Installation nucléaire de base ECRIN

**Dossier de demande d'autorisation de
Mise en Service**

**Mémoire en réponse aux réserves de la
Commission d'Enquête publique**

AREVA NC - Site de Malvézi (11)

Figure 2 : Epaisseur des terrains de remodelage au-dessus de B2

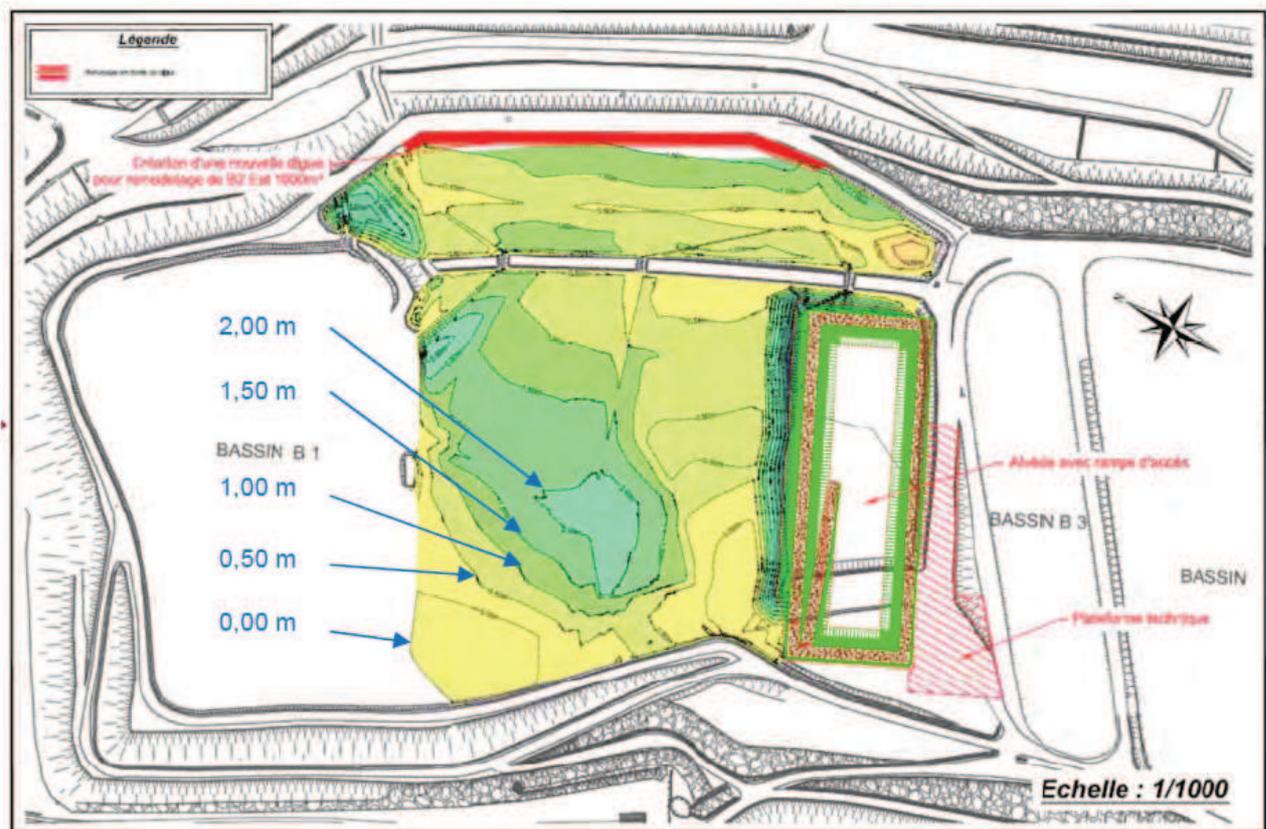
- *Dans le cadre de l'autorisation de mise en service de l'INB à déposer auprès de l'ASN, Areva NC devra proposer des solutions alternatives pour la réalisation de l'alvéole destinée à recevoir les boues de B 3, B 5 et B 6, en évitant tout creusement dans la masse de déchets, car ces terrassements risqueraient de provoquer des envols de particules radioactives dans l'atmosphère.*
- *La stabilité des digues devra faire l'objet d'une étude approfondie, compte-tenu d'un apport supplémentaire de 100 000 m³ de matériaux dans les bassins B1 et B2, dus au transfert des déchets des bassins B5 et B6 et des matériaux de remodelage.*

4.5 Surcharges apportées par le remodelage de B2 et l'alvéole

Elles correspondent aux épaisseurs des terrains de déblai et d'apport pour le remodelage de la couverture au-dessus du bassin B2, ainsi que pour la création et le remplissage de l'alvéole, en considérant un poids volumique $\gamma = 18 \text{ kN/m}^3$ (Figure 2). A noter toutefois que l'alvéole étant suffisamment en retrait de la crête de digue et dans un secteur de digue peu sensible côté Sud de B2, l'influence de la surcharge liée à l'alvéole n'est pas significative.

Le poids des boues stockées est directement pris en compte dans les calculs.
